**Odpowiedzi na pytania i zmiana terminu składania ofert**

Dotyczy: postępowania przetargowego o udzielenie zamówienia publicznego prowadzonego w trybie podstawowym z możliwością negocjacji na podstawie art. 275 pkt 2 ustawy, o wartości zamówienia nie przekraczającej progów unijnych o jakich stanowi art. 3 ustawy z 11 września 2019 r. - Prawo zamówień publicznych (Dz. U. z 2023r. poz. 1605 z późn. zm.), na zadanie pn.: „**Zagospodarowanie Parku Reymonta w Gminie Psary na Leśny Park Przygód w Gminie Psary**”.

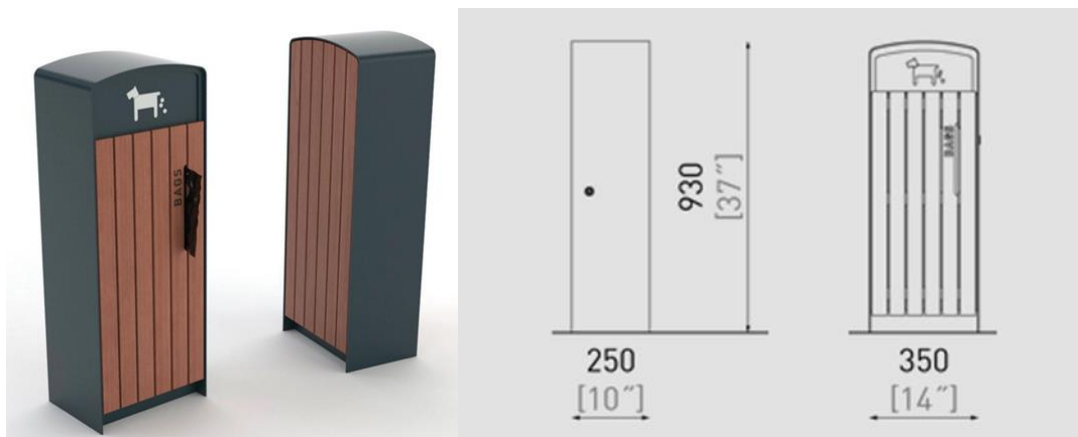
Czy zakup i montaż elementów ścieżki zdrowia (tj. 10 sprzętów do ćwiczeń) i urządzeń parkowych (ławek, koszy i tablicy informacyjnej) wchodzi w zakres zamówienia?

Elementy takie jak ścieżka zdrowia, ławki, kosze na śmieci i tablica, które znajdują się w projekcie pierwotnym nie wchodzi w zakres zamówienia. Wyceniany jest projekt wykonawczy.
